伊方発電所から通報連絡のあった異常に係る原因と対策の報告について(令和2年1月に連続して発生したトラブル)

R 2.8.3

県では、伊方原子力発電所環境安全管理委員会原子力安全専門部会において、四国電力から報告された報告書の妥当性及び再発防止策の実効性・有効性に加え、総括評価を踏まえた安全性の向上に向けた改善方策について、技術的・専門的見地から厳しく審議し、「伊方発電所3号機第15回定期検査中に連続発生したトラブルに関する報告書」（別添1）を取りまとめ、7月29日、親会の伊方原子力発電所環境安全管理委員会から、「四国電力が取りまとめた原因と再発防止策は妥当であり、さらなる安全性向上のため、5項目の要請を求める」旨の報告を受けました。（別添2 [審議結果](#) 参照）。

伊方発電所第 3 号機
中央制御室非常用循環系の点検に伴う
運転上の制限の逸脱について

図 2-11 堆積物除去概要

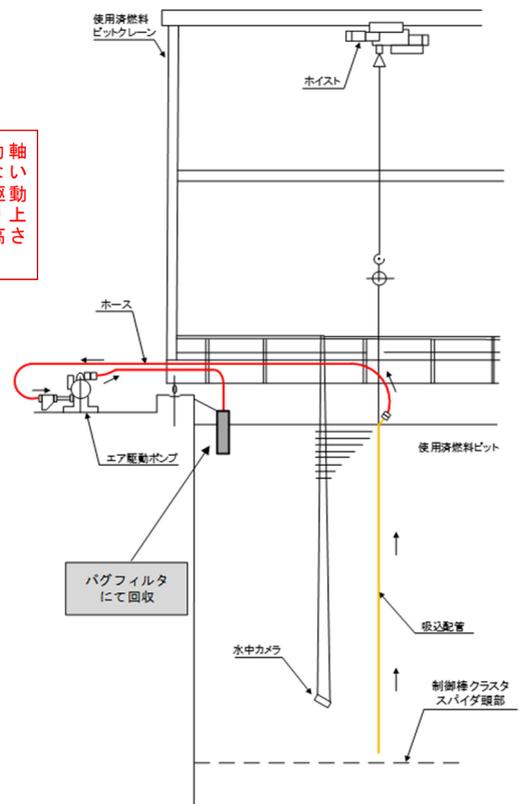
番号	委員コメント	四国電力回答	日付	コメント 委員
7	スラッジは水質管理を行うことで減少させているはず。そういった取組みとか、技術的な観点からの評価はないのか。	<p>今回制御棒クラスタの頭部に確認されたスラッジ（マグネタイト）は鉄の酸化物であるが、従来から、1次冷却材の鉄濃度は低く管理しており、系外から補給される水の鉄濃度も低く管理することによりできるだけ発生を抑制している。</p> <p>また、1次冷却材の浄化流量を可能な限り多くとることにより、生成されたマグネタイトを可能な限り除去している。</p> <p>（6月4日 資料1-2 P41）</p> <p>一方で、マグネタイトは1次冷却系統設備に使用されている材料に含まれる鉄などが元となっていることから、発生しないようにすることは困難である。</p> <p>（6月4日 資料1-2 P12）</p> <p>このため、今回の再発防止対策により、スラッジがスパイダ頭部に堆積したとしても、制御棒クラスタの引き上がりが生じないように手順を見直すこととしている。（6月4日 資料1-2 P26）</p>	R02 3/24	渡邊
8	マグネタイトの薄片が磁化した駆動軸接手に付着するというメカニズムがあるのであれば、この点について気を付ける必要があるのではないかと。	<p>駆動軸と制御棒クラスタの切り離し作業にあたっては、インジケータロッドが完全に下降していることを確認するとともに、重量確認とベースプレート高さの位置計測を行うこととしており、磁化した接手にマグネタイトが付着しても支障はない。</p>	R02 6/4	中村
9	今回の調査結果により、剥離している薄片のサイズが大きいことが分かったが、これが磁化して駆動軸内部の位置決めナットと接手の間に付着すると大きな影響を及ぼす可能性があるのではないかと。	<p>これまでの運転においても特に駆動軸の動作に異常が認められたことはなく、また、今後の対策については、確実に接続又は切り離しができていることを確認できる手順を追加したことから、問題ない。</p>	R02 6/4	中村
10	駆動軸が高溶存酸素及び高温環境におかれることで、マグネタイト生成するということがあれば、ほかの材質を使うことについて検討してはどうか。また、プラント運転中においては、駆動軸内部で1次冷却材の自然循環が発生するとのことだが、これは本当か。	<p>駆動軸本体の材料は、制御棒位置の検出機能の観点から磁性材の使用が必要があり、限定されるものである。また、運転中の駆動軸近傍の下端と上端では温度差があることから自然循環がある程度ある。</p>	R02 6/4	中村

- ① 制御棒クラスタと駆動軸の切り離し後、再結合を防止するために実施する駆動軸取り外し軸の下降作業が、堆積物で詰まることなく、確実に完了したことを確かめるため、作業手順書に駆動軸取り外し工具の指示管（インジケータロッド）のマーキング位置を確認する手順を追加する。
- ② さらに、意図しない制御棒の引き上がりにより確実に防止するため、作業手順書に駆動軸着座後に再度、駆動軸の吊り上げ作業による重量確認等を実施する手順を追加する。
- ③ また、本事象の原因となった堆積物はプラント運転に伴い発生することから、定期検査毎に使用済燃料ピット内において、次サイクルで使用する制御棒クラスタのスパイダ頭部内の状況を確認し、堆積物が確認された場合は除去する。

図 3-3 点検装置ラックと使用済燃料ラックの寸法比較

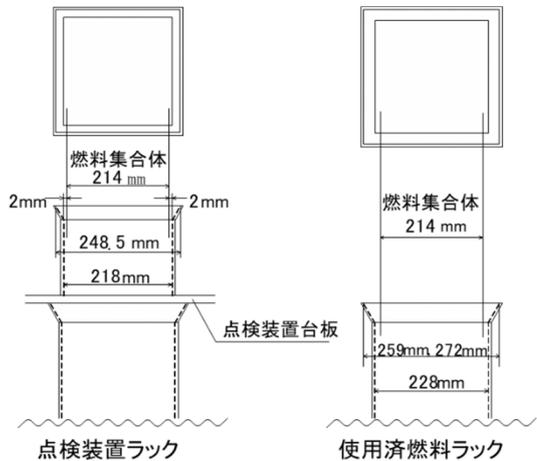
① 点検装置ラック開口寸法 (248.5mm) が使用済燃料ラックの開口寸法 (259mm 及び 272mm) よりも小さいため、使用済燃料ラックへの燃料集合体挿入作業に比べて難度が高い作業となっていた。

- ① 点検装置ラック開口寸法を拡大して、使用済燃料ラックと同等の開口寸法とする。
- ② 本点検作業時には、使用済燃料ピット内の常設の水中照明に加え、燃料集合体のセンタリングと点検装置ラックへの挿入状況を作業員が確認するための水中テレビカメラ及びディスプレイ、作業中の視認性向上を図るため点検装置ラックを照らす水中照明をそれぞれ2台設置する。

図 4-5 状態監視強化対策

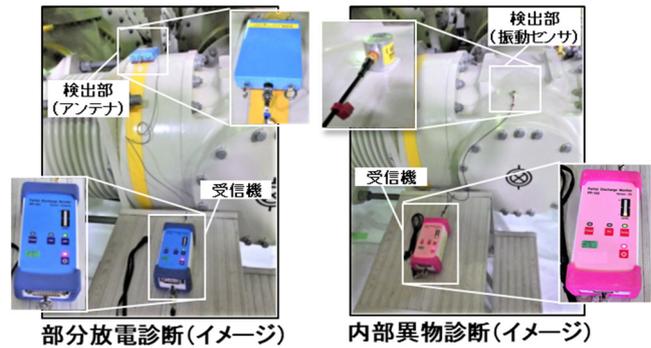
番号	委員コメント	四国電力回答	日付	コメント 委員
4	<p>同一構造の断路器において、既にいくつか放電したものを確認したとのことだが、この構造をもった断路器については、同様の故障が一般的に生じ得るとい認識なのか。</p>	<p>メーカー等の使用実態からは、短絡まで起こった事例はなかったと聞いているが、同一構造の断路器においては、嵌合部で隙間が生じて、今回のような放電が起こり得るとい前提に立って、部分放電の検知に関して常時計測することで対応したい。</p> <p>なお、メーカーと協議しながら、恒常的な対策についても検討していく。</p>	R02 6/4	中村
5	<p>調査結果の運転履歴の確認事項において、「メーカー動作確認回数である10,000回を十分に下回り(約350回)」とあるが、メーカーが実施している動作確認とはどのような試験なのか。</p>	<p>メーカーでは、断路器の機械的強度を確かめるため、JEC(電気規格調査会標準規格)に基づき、電圧をかけない状態で開閉動作を10,000回行う耐久試験を実施し、開閉に伴う機械的な損耗がないことを確認している。</p> <p>今回は、約350回程度しか開閉動作をしていない断路器で発生した事象であり、開閉に伴う機械的損耗ではなく、嵌合部の隙間で生じた放電が原因で短絡したものと推定している。</p>	R02 6/4	中村

- ③ 同一構造及び使用状態が同じ断路器（計 14 台）について、嵌合部の放電の有無を確認する部分放電診断の常時計測・常時記録及び金属くず等による振動を確認する内部異物診断の定期的な実施により状態監視を強化するとともに、恒常的な対策についても検討していく。
